CCR-VIA -- COMITATO DI COORDINAMENTO REGIONALE PER LA VALUTAZIONE D'IMPATTO AMBIENTALE

Giudizio n° 4304 Del 25/07/2024

Oggetto: Realizzazione di un impianto solare fotovoltaico connesso alla RTN della

Verifica di assoggettabilità a VIA ai sensi dell'art. 19 del D.Lgs. 152/06 e Tipo procedimento:

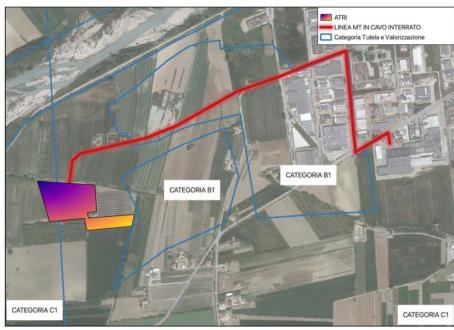
In base alla cartografia regionale del PRP l'area dell'impianto , in viola nella figura , è identificata nella categoria di tutela e valorizzazione "Trasformabilità condizionata - C1", mentre per quanto riguarda la linea MT interrata si trova in buona parte in "Trasformabilità Mirata - B1".

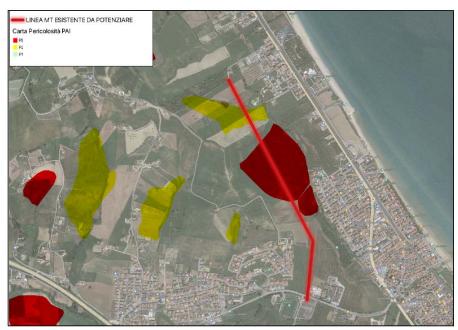
L'area oggetto di intervento, sia per quanto riguarda l'installazione fotovoltaica sia per il tracciato del cavidotto, risulta esterna alle aree a pericolosità cartografate dal PAI. La zona del potenziamento della linea MT è interessata da due deformazione superficiale con attribuite una pericolosità molto elevata (P3) e una pericolosità elevata (P2).

4. Piano Stralcio Difesa dalle Alluvioni

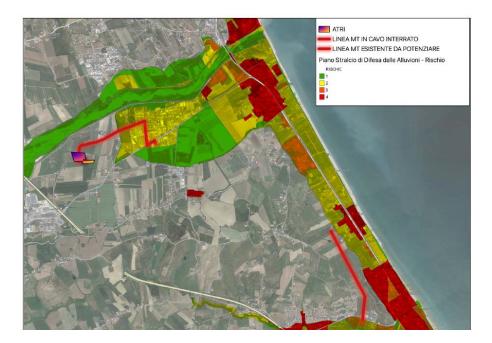
L'installazione fotovoltaica non ricade in aree classificate a pericolosità o rischio dal PSDA. Il cavidotto ricade in area P2, come rappresentato nella figura seguente.
